OGGETTO: DITTA MARCHE MULTISERVIZI SPA - PROGETTO DI MODIFICA AL DEPURATORE DI ACQUE REFLUE URBANE SITO IN LOC. BORGHERIA NEL COMUNE DI PESARO INERENTE ALL'INSERIMENTO DI UN IMPIANTO DI TRASFORMAZIONE DEI FANGHI DI LINEA IN FERTILIZZANTI - PROCEDURA DI VALUTAZIONE PRELIMINARE IN AMBITO VIA AI SENSI DELL'ART.6 C.9 E 9BIS DEL D.LGS. N.152/06.

Ditta Marche Multiservizi spa
Progetto di modifica al depuratore di acque reflue urbane sito in loc. Borgheria nel Comune di Pesaro inerente all'inserimento di un impianto di trasformazione dei fanghi di linea in fertilizzanti -
Valutazione preliminare in ambito VIA ai sensi dell'art.6 c.9 del D.Lgs. n.152/06 ss.mm.

RELAZIONE ISTRUTTORIA

Planimetria di progetto (file "ALLEGATO N.1.pdf", allegato al prot. n.31428/2026)

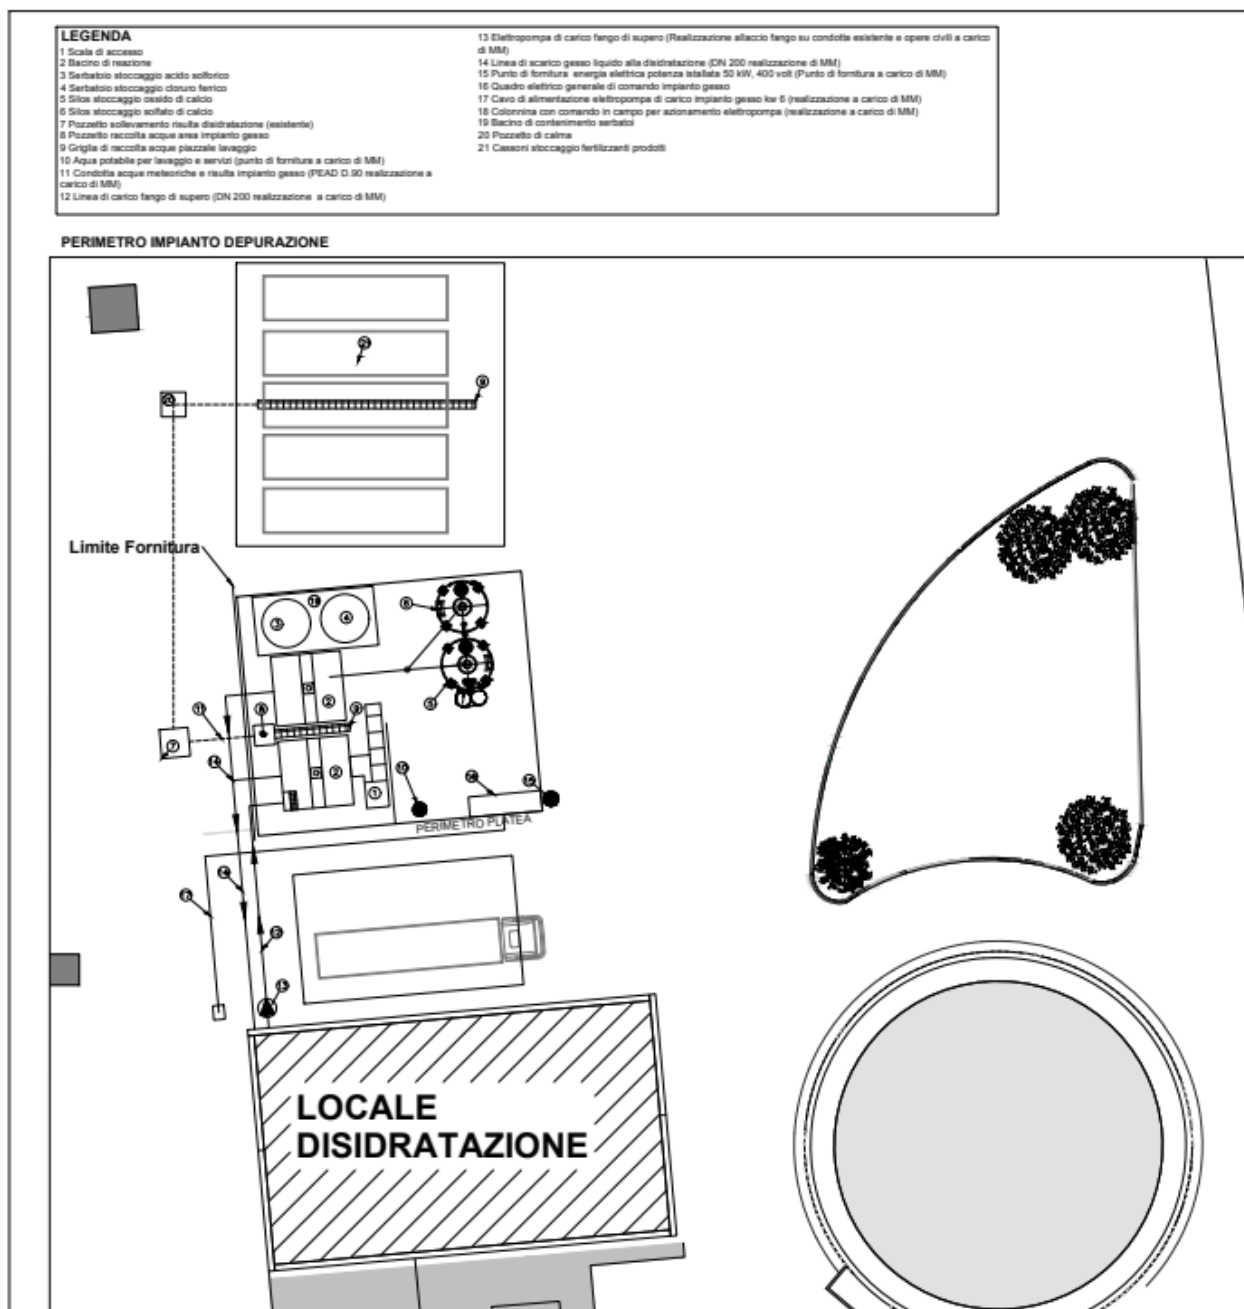
- L'Allegato 1 riporta la planimetria dell'impianto di idrolisi, nella quale risultano individuate le sezioni impiantistiche dedicate al processo di idrolisi, i serbatoi e i contenitori destinati allo stoccaggio delle materie prime, l'area adibita al deposito dei cassoni/semi-rimorchi contenenti i gessi di defecazione, nonché i pozzetti di raccolta e convogliamento delle acque reflue. Il locale di*

disidratazione esistente è rappresentato in planimetria mediante retinatura. Pur trattandosi di un manufatto esistente, si ritiene che il proponente avrebbe dovuto integrare la documentazione grafica indicando il punto di scarico dei gessi di defecazione mediante sistema a coclea sul semirimorchio, nonché il successivo percorso di movimentazione finalizzato al trasferimento del materiale verso l'area di deposito impermeabilizzata in c.a. Inoltre, pur essendo rappresentato un automezzo in corrispondenza di un piazzale, non risulta specificato se tale area sia destinata allo scarico delle materie prime.

- Bacino di contenimento: la ditta dichiara che i serbatoi dei reagenti liquidi saranno posizionati su bacino di contenimento, individuato anche in allegato 1.
